**Vervangen kademuren
Kolksluis Spaarndam**

**Wijziging Projectplan op
basis van art. 5.4 van de
Waterwet**

kenmerk: 22.004188
auteur: Omgevingsteam sluizen Spaarndam
datum: 21/02/2022

project: 01.00020/003
dossier: DIG-9976

Afbeelding 2: Dieptepeiling van de Kolksluis uit 1735. De afbeelding is gedateerd 1775 en georiënteerd op het westen (Archief Rijnland)

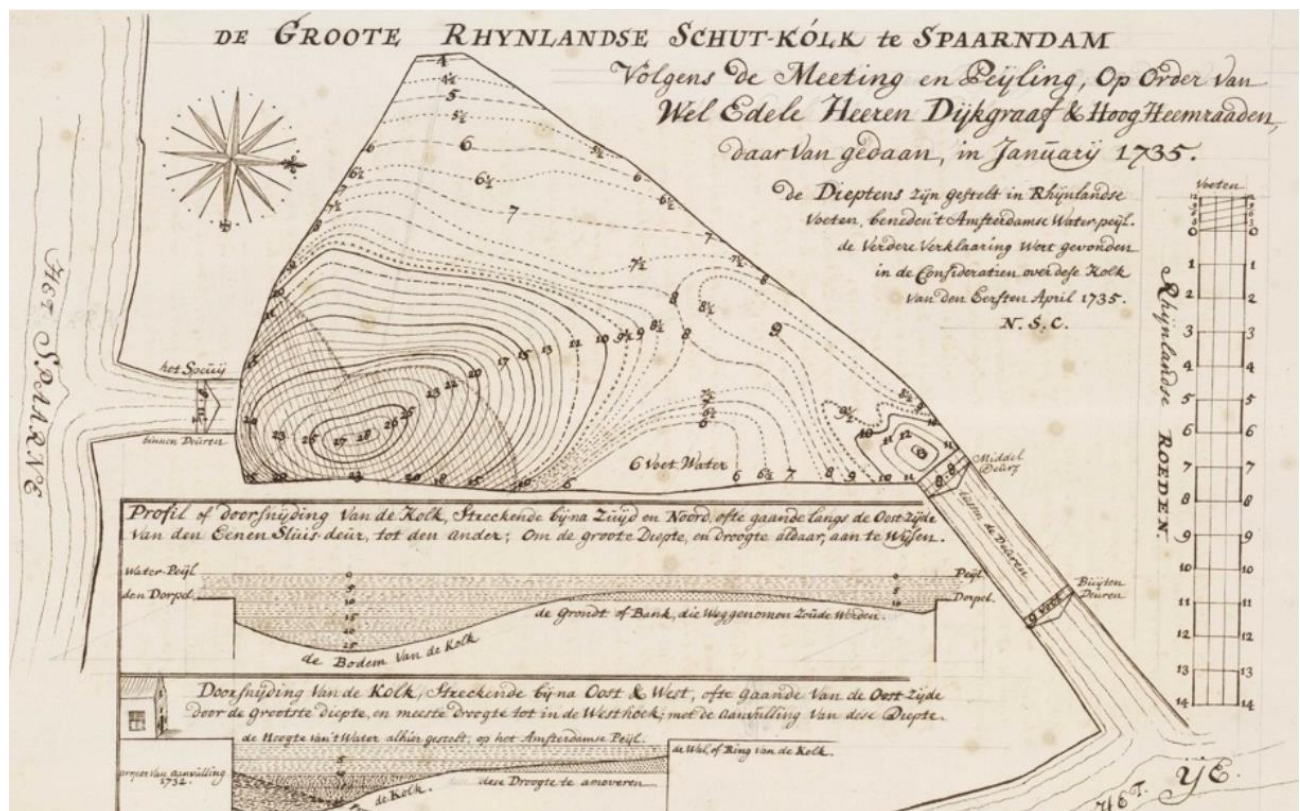
Bovenstaande prent is een beeld geschetst uit 1735 waarop een dieptepeiling in de kolk (in voet) te lezen is. De Kolksluis was destijds op zijn diepste punt 28 voet (ca 8,5 meter). De kademuur van de Kolksluis was feitelijk de kering, vanwege het tij. De onderste lijn lijkt het palenplan waarbij de paallengte lijkt aangegeven te staan.

Op de prent is te zien dat de "palenlijn" niet in een rechte lijn loopt, maar aan beide zijden (zowel aan de IJzijde als aan de Spaarnezijde) naar "binnen" loopt (nabij nummer 18/ 20 op de kaart). Vanaf daar is aannemer Beens de palen tegengekomen. Ook aan de IJzijde aannemer Beens de palen tegengekomen, maar deze konden zij verwijderen ten behoeve van het ontwerp.
